监 理 通 知 单

工程名称：南京拜腾汽车一期 15MW 分布式项目

编号：JXM7-NJBT-014

事由：关于新增项目现场施工存在的安全、质量问题

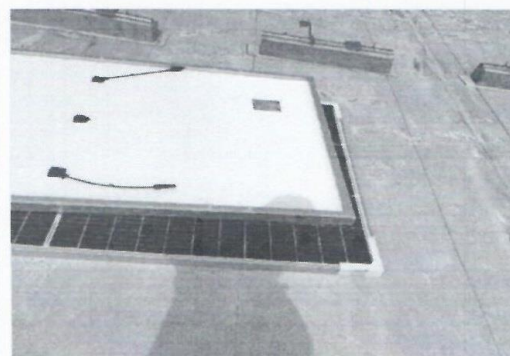
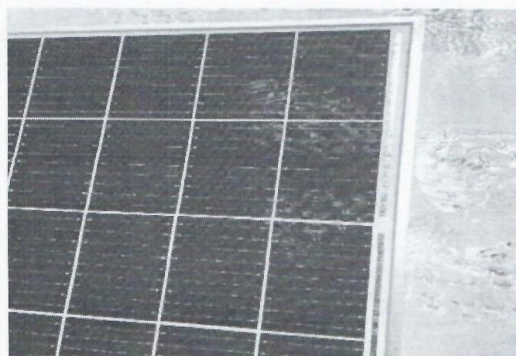
1. 焊装车间屋顶临时作业区域施工环境较差，个别组件洒落铁锈未清理。

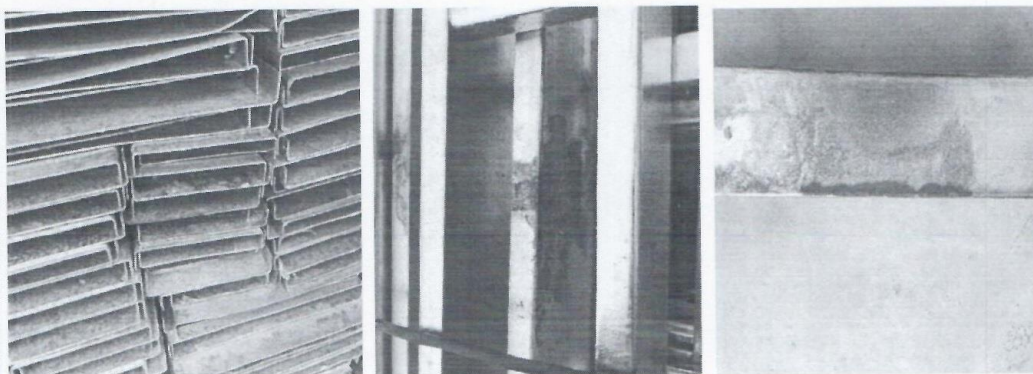
2. 焊装车间屋顶新增组件散料不规范，个别组件表面存在鞋印。

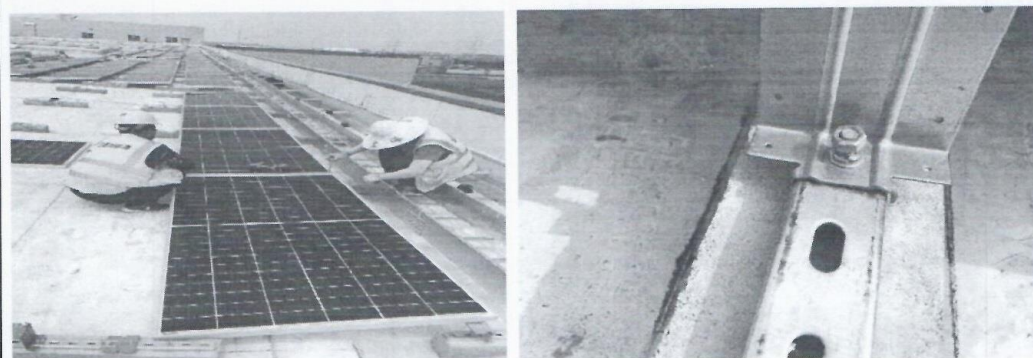
3. 焊装车间屋顶新增电缆桥架个别出现锌斑、漏黑等质量问题。

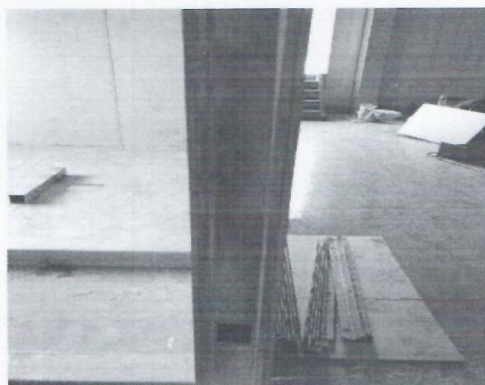
4. 焊装车间屋顶新增组件安装未带线，整排观感有所欠佳，组件支架固定螺栓未固定牢固。
